## 会計検査の指摘事例とその解説(68)

### 2. 法面整形により根入れが不足

### 3. 水深を誤り係留アンカーが船底と接触

図－1 擁壁の概念図

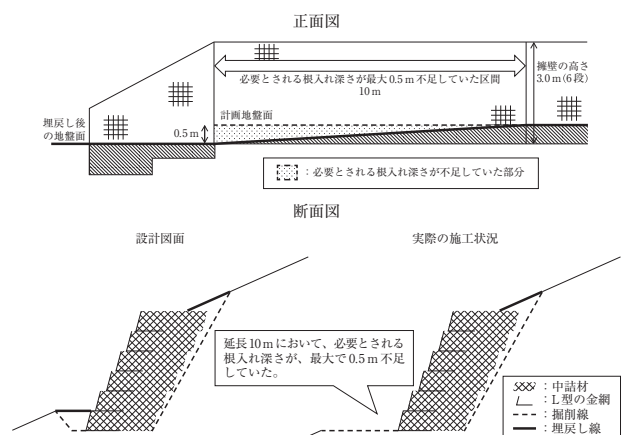
しかし、現地の状況を確認したところ、全長50.0mのうち延長10.0mについては、請負人が設計図書に記載された根入れ深さを十分に確認しないま

ま擁壁前面の法面の整形を行ったことにより、必要とされる根入れ深さが最大0.5m不足していました（図－1）。

したがって、本件擁壁のうち、延長10.0m（工事費相当額2,384,000円）については、施工が適切でなかったため、風化作用による地盤の劣化等が進行すると擁壁に損傷が生ずるおそれがある状態となっていて、工事の目的を達成しておらず、これに係る補助金相当額1,192,000円が不当と指摘されました。

このような事態が生じていたのは、同県において、請負人が設計図書等に対する理解が十分でないまま施工していたのに、これに対する監督及び検査が十分でなかったことなどによっているとされています。

本件の手直し工事は、延長10.0mの根入れ深さの不足を土砂で埋め戻すこととしました。

図-2 浮棧橋の概念図

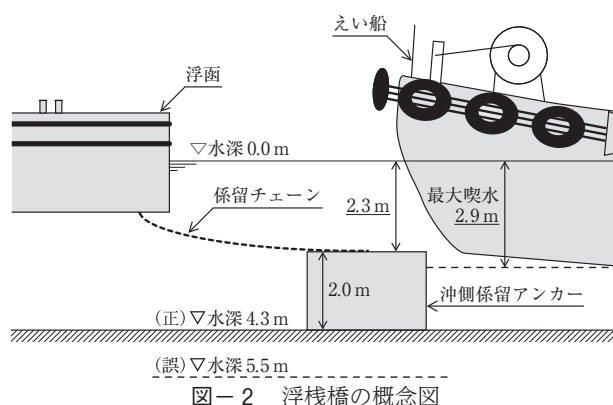
会社は、本件契約後、基地隊から浮棧橋を設置する海面の水深が5.5mであるとの説明を受けていました。その後、27年4月に、浮棧橋を設置する海面の水深を計測したところ、その水深が4.3mであることを把握していたにもかかわらず、海面から沖側係留アンカーを設置する海底面までの水深を誤って5.5mとした設計図書等の承諾願を、同年7月に基地隊に提出していました。そして、基地隊は、提出された設計図書等を十分に確認しないままこれを承諾していました。

そして、上記の設計図書等に基づき、高さ2.0mの沖側係留アンカーを海底に直置きしたことにより、海面から沖側係留アンカーの上端部までの水深は、前記の3.5mではなく2.3mとなり、前記所要の水深3.2mが確保されていない状態となっていました。そのため、当該浮棧橋の係留するえい船（最大喫水2.9mまたは2.3m）が、沖係留アンカーの直上を航行すると、潮位によっては高さ2.0mの沖側係留アン

カーと船底が接触する状態となっていました（図-2）。

したがって、本件沖側係留アンカー及び沖側係留アンカーに浮函を係留する係留チェーンは、沖側係留アンカーの設計が適切でなかったため、船舶を安全かつ円滑に係留することができない状態となっており、工事の目的を達しておらず、これに係る工事費相当額8,985,076円が不当と指摘されました。

このような事態が生じていたのは、基地隊において、会社から提出された設計図書等に誤りがあったのに、これに対する確認等が十分でなかったことなどによるとされています。

本件は、採用した潮位置の定義に違いがあったようで、その定義の代表的なものは、東京湾平均海面 (T.P.)、朔望平均満潮面 (位) (H.W.L.)、朔望平均干潮面 (位置) (L.W.L.) があり、例えば、前提が満潮の場合と干潮の場合とでは、全く水深が違ってしまいますので、定義の確認はすべきです。
